Bydgoszcz, dnia 05.11.2021r.

WZP.271.10.1252.2021.E

Oznaczenie i numer postępowania: Wykonanie robót budowlanych polegających na przebudowie, nadbudowie, rozbudowie Teatru Polskiego im. Hieronima Konieczki w Bydgoszczy - WZP.271.10.2021.B.

Działając na podstawie art. 135 ust. 6 ustawy z dnia 29 stycznia 2004r. Prawo zamówień publicznych (tekst jedn. Dz.U. z 2021r., poz. 1129 ze zm.), udziela się odpowiedzi na następujące pytania:

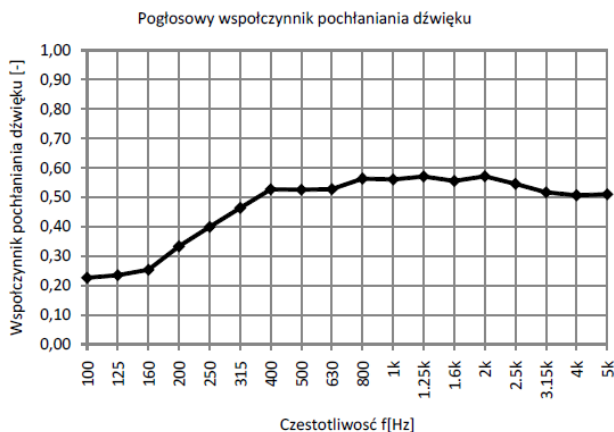
81	<p>Pytanie Proszę o sprecyzowanie zakresu robót rozbiórkowych oraz odtworzeniowych niezbędnych do wykonania instalacji.</p> <p>Odpowiedź: Ściany / wnęki po montażu stolarki oraz ściany / sufity po robotach instalacyjnych należy poddać remontowi. Powstałe ubytki należy wypełnić, powierzchnie należy wykończyć na gładko. Ściany oraz sufity należy poddać remontowi w zakresie gładzi, tynku oraz pomalować w kolorach istniejących.</p>
82	<p>Pytanie Proszę o udostępnienie dokumentacji zewnętrznej instalacji ciepłowniczej wraz z uzgodnieniami gestora sieci ciepłowniczej.</p> <p>Odpowiedź: Zamawiający nie udostępnia pełnej dokumentacji zewnętrznej instalacji ciepłowniczej – roboty nie objęte niniejszym postępowaniem. Załącza się w celach informacyjnych PZT (Z.01), szczegół 1 (PC.03) i rzut piwnic (PC.05) – zał. do pyt. nr 82.</p>
83	<p>Pytanie Proszę o udostępnienie inwentaryzacji budowlanej i branżowej. Z dokumentacji wynika, że wykonanie instalacji będzie niemożliwe z uwagi na kolizje (konstrukcyjne, architektoniczne).</p> <p>Odpowiedź:</p>

<p>Zamawiający załącza inwentaryzację budowlaną wraz z opiniami dotyczącymi instalacji w budynku - Zał. do pyt. 83. Zamawiający nie dysponuje inwentaryzacjami branżowymi.</p>
84	<p>Pytanie Proszę o udostępnienie dokumentacji projektu budowlanego z 18.04.2019 r. wykonanego przez Roberta Lebiodę i Gretę Bocian, stanowiący załącznik do uzgodnienia z konserwatorem zabytków z dnia 22.05.2019 r. oraz załącznik do uzgodnienia plastyka miejskiego z dnia 06.05.2019 r.</p> <p>Odpowiedź: Zamawiający informuje, że powyższe uzgodnienia zostały dokonane w oparciu o dokumentację projektową – projekt budowlany opracowanie z grudnia 2018 r., który został uzupełniony 24.05.2019 r.</p>
85	<p>Pytanie Czy istnieje załącznik graficzny do opinii nr 4/2019 miejskiej komisji urbanistyczno-architektonicznej w Bydgoszczy z dnia 09.04.2019 r.? Jeżeli nie, proszę o potwierdzenie, czy sugestie miejskiej komisji urbanistyczno-architektonicznej w Bydgoszczy zostały uwzględnione w obowiązującej dokumentacji przetargowej.</p> <p>Odpowiedź: Zamawiający informuje, że opinia MKUA nr 4/2019 z dnia 09.04.2019 została wydana m.in. na podstawie wizualizacji zewnętrznych i wewnętrznych – pliki w załączniku do pyt. nr 85.</p>

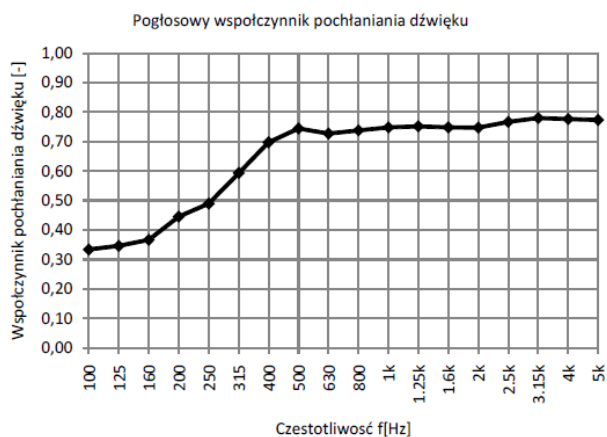
105	<p>Pytanie <i>Zwracamy się z prośbą o podanie dokładnej specyfikacji foteli teatralnych, strapoten oraz stanowisk realizatorskich.</i></p> <p>Odpowiedź: Specyfikacja techniczna fotela widowiskowego lub równoważny.</p> <p>Wymiary fotela: Głębokość fotela od 42 do 47cm, moduł fotela od 50cm do 55cm. Ostateczne wymiary należy przyjąć na podstawie obmiaru z natury, przy zachowaniu przejść normatywnych.</p> <p>Konstrukcja nośna fotela – noga: wykonana z litego drewna bukowego o grubości min. 40 mm, bejcowane w kolorze do ustalenia z Zamawiającym na etapie realizacji. Wszystkie elementy drewniane zabezpieczone lakierem poliuretanowym.</p> <p>Siedzisko: profilowane w dwóch płaszczyznach horyzontalnie i wertykalnie (niecka z wyprofilowaniem krawędzi siedziska ku dołowi) - wykonane trudno-zapalnej pianki PU formowanej w technologii wtrysku do formy. Wewnątrz siedziska metalowe stelaże stanowiące element nośny konstrukcji co ma znaczący wpływ na wytrzymałość i odporność na odkształcenia – nie dopuszcza się ramy opartej na sklejkę czy tworzywie sztuczne. Grubość pianki siedziska minimum 10cm.</p> <p>Oparcie: profilowane, kubelkowe (gięte horyzontalnie) wraz z podparciem lędźwiowym wykonane z wysokogatunkowej trudno-zapalnej pianki PU formowanej w technologii wtrysku do formy.</p> <p>Ośłona oparcia: profilowana “kubelkowa” (gięta horyzontalnie) sklejka bukowa, bejcowana – kolor do ustalenia z Zamawiającym na etapie realizacji. Grubość min. 12mm. Ośłona zabezpieczona lakierem poliuretanowym. Od frontu ośłona oparcia delikatnie wystaje ponad piankę oparcia tworząc tzw. kołnierz, na którym planuje się umieszczenie numeracji miejscowej.</p> <p>Ośłona siedziska: sfrezowana na krawędziach, wykonana z sklejki bukowej, bejcowanej w kolorze do ustalenia z Zamawiającym na etapie realizacji. Grubość min. 14 mm. Malowana lakierem poliuretanowym. Profilowana w dwóch płaszczyznach horyzontalnie i wertykalnie (niecka z wyprofilowaniem krawędzi siedziska ku dołowi).</p> <p>Podłokietniki: profilowane, wykonane z litego drewna bejcowane w kolorze do ustalenia z Zamawiającym na etapie realizacji oraz malowane lakierem poliuretanowym. Przednia część podłokietnika jest wysunięta do przodu poza nogę – konstrukcje nośną fotela i skierowana ku dołowi.</p> <p>Mechanizm uchylny siedziska: sprężynowy. Siedzisko osadzone na poliamidowych skuwkach umożliwiających demontaż siedziska bez konieczności demontażu fotela.</p> <p>Tapicerka: - tapicerka trudno-zapalna – integralna z formatką oparcia (połączenie układu tapicerskiego z formatką oparcia powinno być wykonane próżniowo podczas procesu formowania pianek w formie bez użycia kleju, zszywek, rzepów, itp.). Tkanina 100% PES o gramaturze min. 350 g/m² (dopuszczalna tolerancja +/- 5 %), o ścieralności min. 125 000 cykli Martindale’a. Tkanina musi posiadać następujące parametry: Skłonność do mechacenia i pillingu- poziom 5 Odporność na wybarwienia - poziom 4-5 Odporność na tarcie suche: poziom 4-5 Odporność na tarcie mokre- poziom 4-5</p> <p>Produkt musi cechować się następującymi parametrami akustycznymi ap z uwagi na przeprowadzony projekt w tym zakresie – dopuszczalna tolerancja +/-5%:</p> <p>Badanie fotela pustego:</p>

f [Hz]	T1 [s]	T2 [s]	α_s	α_p
100	9,54	5,10	0,23	
125	7,37	4,34	0,23	0,25
160	7,50	4,24	0,25	
200	8,65	4,00	0,33	
250	8,95	3,67	0,40	0,40
315	8,74	3,32	0,46	
400	8,27	3,00	0,53	
500	7,41	2,88	0,53	0,55
630	7,54	2,90	0,53	
800	6,79	2,67	0,56	
1k	6,15	2,57	0,56	0,55
1.25k	5,49	2,43	0,57	
1.6k	4,59	2,26	0,56	
2k	4,01	2,08	0,57	0,55
2.5k	3,44	1,96	0,55	
3.15k	2,91	1,81	0,52	
4k	2,42	1,62	0,51	0,50
5k	1,90	1,37	0,51

$\alpha_w=0,55$
Klasa pochłaniania D
